**CCR-VIA – COMITATO DI COORDINAMENTO REGIONALE PER LA  
VALUTAZIONE D'IMPATTO AMBIENTALE**

**Giudizio n° 2881 del 06/03/2018**

**Oggetto** Variante relativa al risanamento ambientale di una cava - Esame a seguito di giudizio 2868/2018

**Verifica di assoggettabilità a VIA - VA**  
**Colella Salvatore – Variante relativa al risanamento ambientale di una cava in località**  
**“Casalecchie” – Pizzoli (AQ)**

Fig. 8 – Planimetria progetto di variante  
(da Tav. 4 allegata allo SPA)

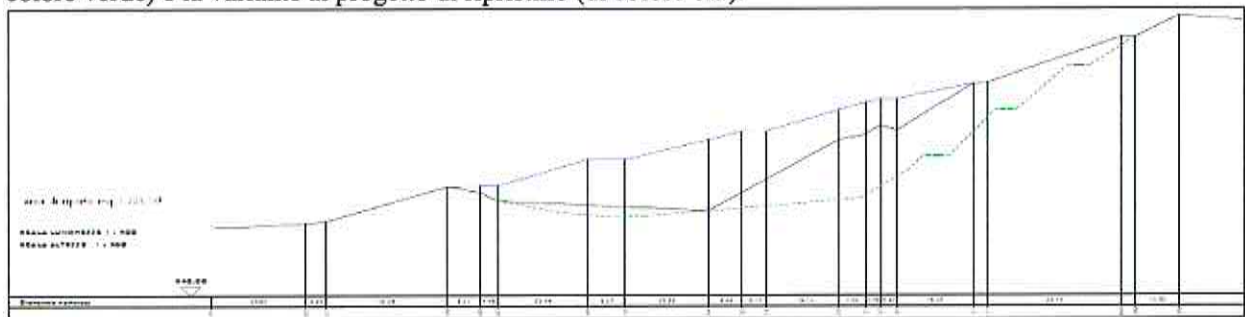
La variante proposta con il progetto oggetto di richiesta di approvazione prevede di non modificare il piano di coltivazione del giacimento rispetto a quanto già autorizzato, ma di conformare diversamente soltanto quello di risanamento ambientale con una sistemazione finale dei luoghi più consona al raccordo dei versanti esistenti al contorno dell'area interessata.

Allo stato attuale sono già stati realizzati n. 3 gradoni nella parte alte della cava che risultano anche completamente rinaturati con ottima riuscita dell'inserimento ambientale ed il progetto prevede che dal piede dell'ultimo, in senso discendente, vengano realizzati **ulteriori sei gradoni** con pendenza della parete **inclinata** costante fino a raggiungere il bordo cava sul versante sud dell'area. **L'angolo al piede di questi ultimi sarà**

di circa 15° con interposizione, tra i gradoni stessi, di porzioni pianeggianti della larghezza di circa 6 m e la realizzazione, sul lato sud ed ovest fin dove possibile, della viabilità perimetrale occorrente per la esecuzione di opere di manutenzione ordinaria da eseguire sulle opere di rinverdimento e sistemazione finale realizzate. Per ridurre al massimo l'impatto cromatico legato al colore bianco del calcare, nell'ambito della realizzazione di ciascun gradone, si procede contestualmente sia alle lavorazioni di scavo che alla sistemazione ambientale con il riporto di terreno vegetale ed il successivo inerbimento.

Adozione di tutte le misure di mitigazione previste dalla ditta. E' in particolare prescritta posa in opera della barriera protettiva con piantumazione di specie arboree autoctone.
